<b>CONCEPTO TÉCNICO DE REVISIÓN DE ESTUDIO PARTICULAR DE AMENAZA Y RIESGO POR FENÓMENOS DE REMOCIÓN EN MASA EN FASE I</b>	Código:	GPR-FT-08
		Versión:	04
		Fecha de Revisión	21/06/2011

1.1 CONCEPTO TÉCNICO No. CT:	7898
1.2 ÁREA:	Análisis del Riesgo y Efectos de Cambio Climático
1.3 COORDINACIÓN:	Estudios y Conceptos Técnicos
1.4 REFERENCIA CRUZADA RADICADO FOPAE:	2014ER21369
1.5 RESPUESTA OFICIAL No.	RO-74848

2.1 SOLICITANTE:	HÉCTOR EDUARDO PARRA FERRO
2.2 PROYECTO:	ESTUDIO DE FENÓMENOS DE REMOCIÓN EN MASA FASE I LADRILLERA SANTAFÉ
2.3 LOCALIDAD:	5. USME
2.4 UPZ:	56. Danubio
2.5 BARRIO O SECTOR CATASTRAL:	Porvenir
2.6 DIRECCIÓN:	Calle 65 Sur No. 1A-01 Este (*)
2.7 CHIP:	(**)
2.8 ÁREA (Ha):	26.0 (*)
2.9 FECHA DE VISITA:	Mayo 08 de 2014
2.10 EJECUTOR DEL ESTUDIO:	INGECIENCIAS S.A.

Figura No. 1. Localización general del predio de la Ladrillera Santafé ubicado en la Calle 65 sur No. 1A-01 Este, en el Plano Normativo de Amenaza por Remoción en Masa (Decreto 190 de 2004).

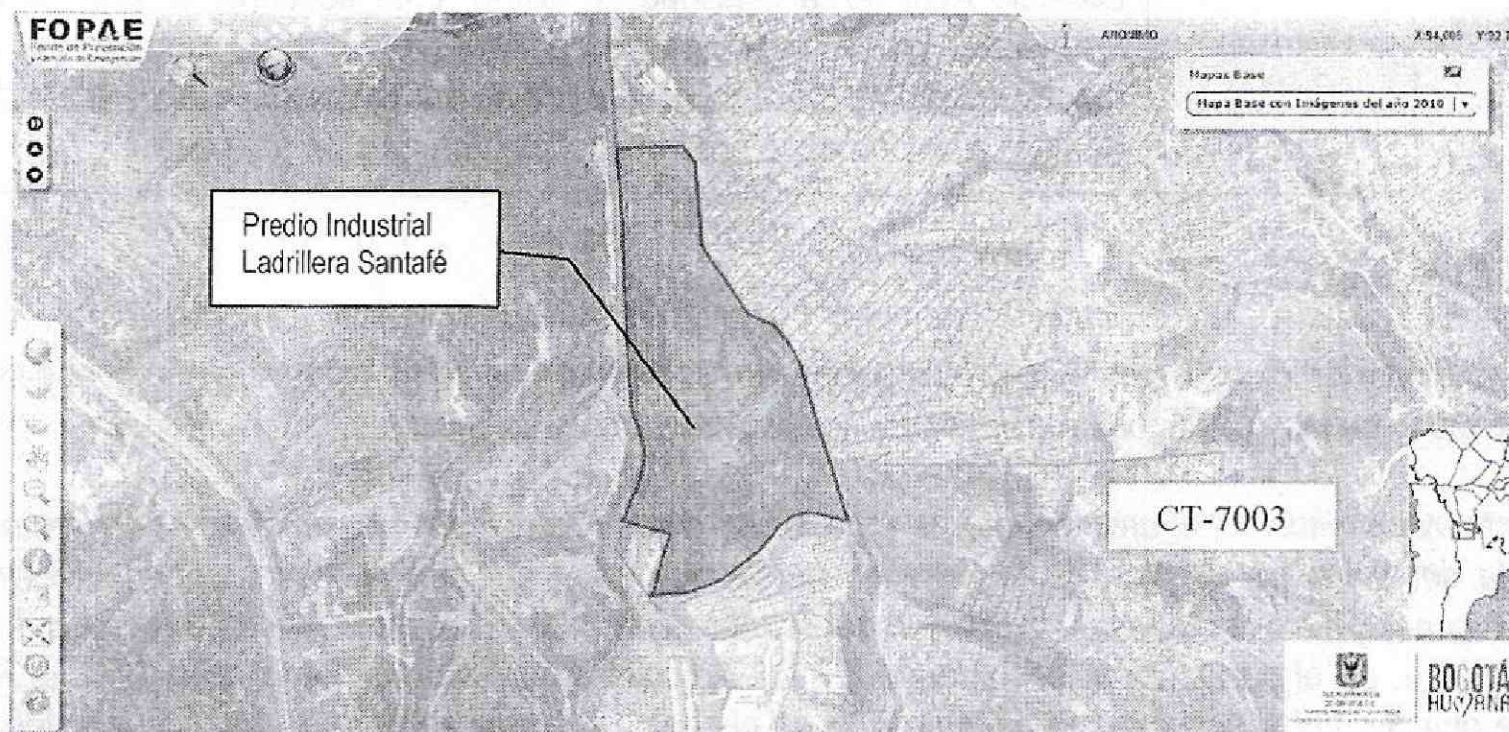
De acuerdo con el plano normativo de Amenaza por Remoción en Masa del POT, el sector donde se localiza el predio de la calle 65 sur No 1A -01 Este “Ladrillera Santafé” se encuentra en una zona de AMENAZA MEDIA y BAJA por procesos de remoción en masa (Figura No. 1).

Fotografía No 1. Vista del interior de las instalaciones de la ladrillera en su zona industrial, obsérvese la vía y las áreas en terreno llano de características areno arcillosas.

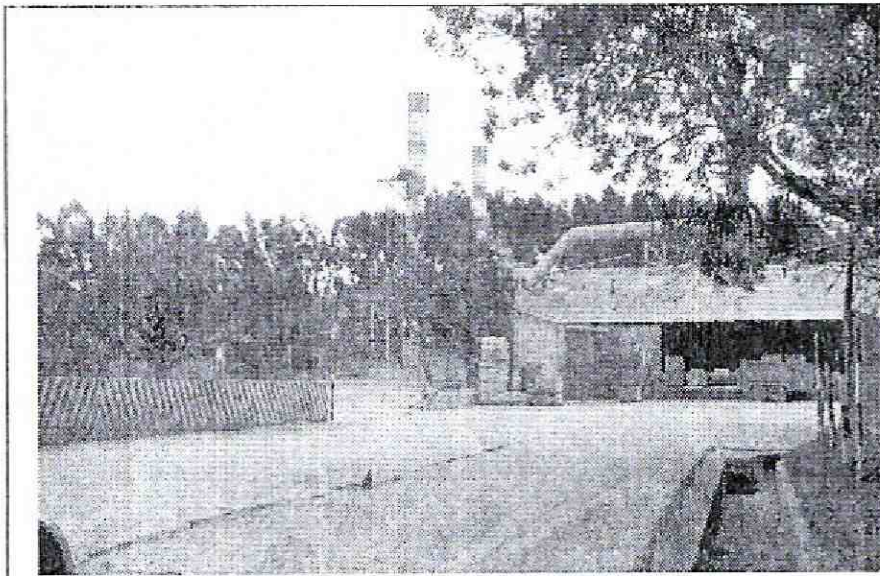
El área del predio, corresponde con una zona de pendiente moderada a baja, en la que se encuentran taludes de alturas cercanas a los 10 metros en su costado oriental con afectación por erosión en surco y cárcavas en suelos residuales areno arcillosos de apariencia metaestable posiblemente por la presencia de sales.

Fotografía No 3. Vista de talud y cerca en mampostería que separa el lote del barrio Danubio Azul, obsérvese la presencia de un talud recubierto con pasto con presencia de árboles de eucaliptos.

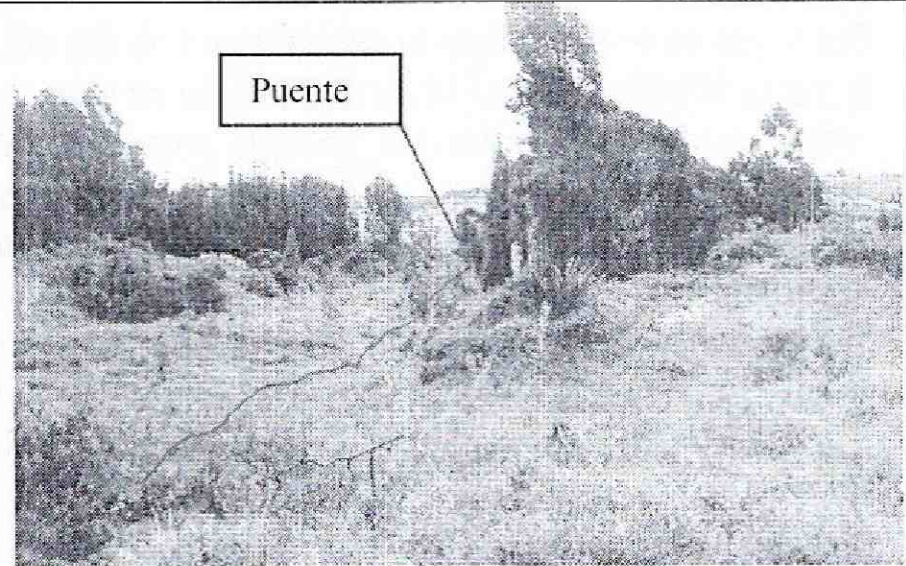
Un importante aspecto a destacar tiene que ver con la presencia de la quebrada Hoya del Ramo en sus inmediaciones sector sur del área de estudio y la posible afectación de la zona de Manejo y Preservación Ambiental de la misma por antiguas actividades de minería (Según indicaciones de la comunidad) que hace necesaria la verificación de sí el predio tiene un pasivo ambiental por esta causa, en especial, en el costado oriental y sur-oriental.
